LuK Service Info

Part Nr. 231 0020 14 – 310/310mm TGU6

TB1049

Info: New design / Neues Design / Nouvelle conception / Nuevo diseño / Nuovo disegno / Nuovo segno

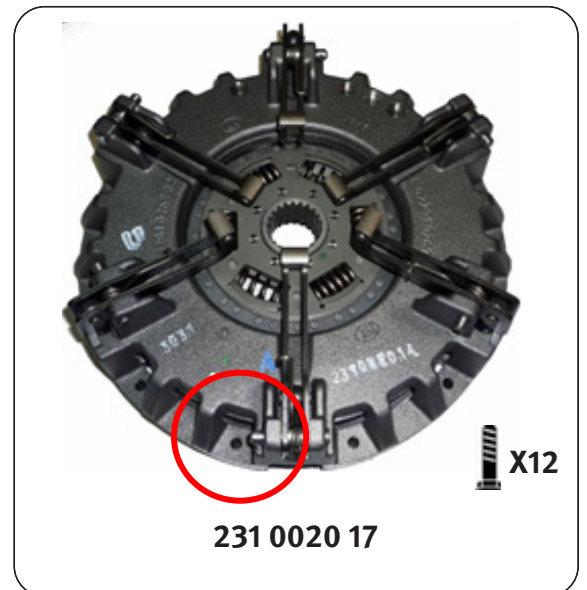
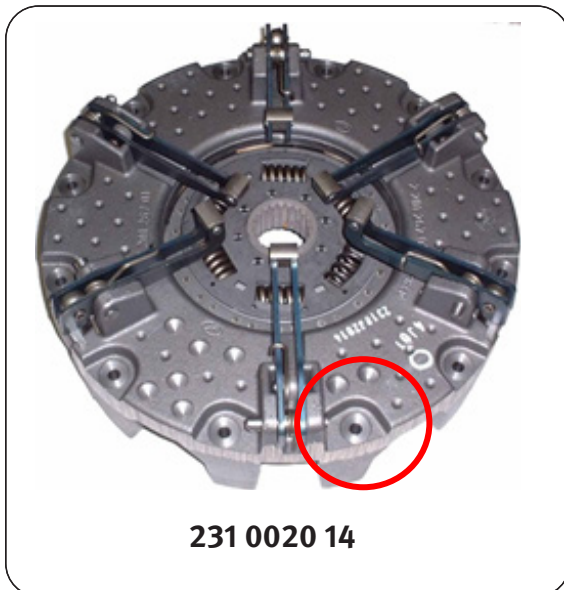
This new design utilises the latest clutch technology, using a vented housing for improved cooling and heat dispersal. Fully interchangeable with existing clutches with no modifications required to vehicle or flywheel. A new fixation bolt set 411 0195 10 12 x M8 x 1.25 x 65mm + Conical washer is supplied with new designs to accommodate the lower housing.
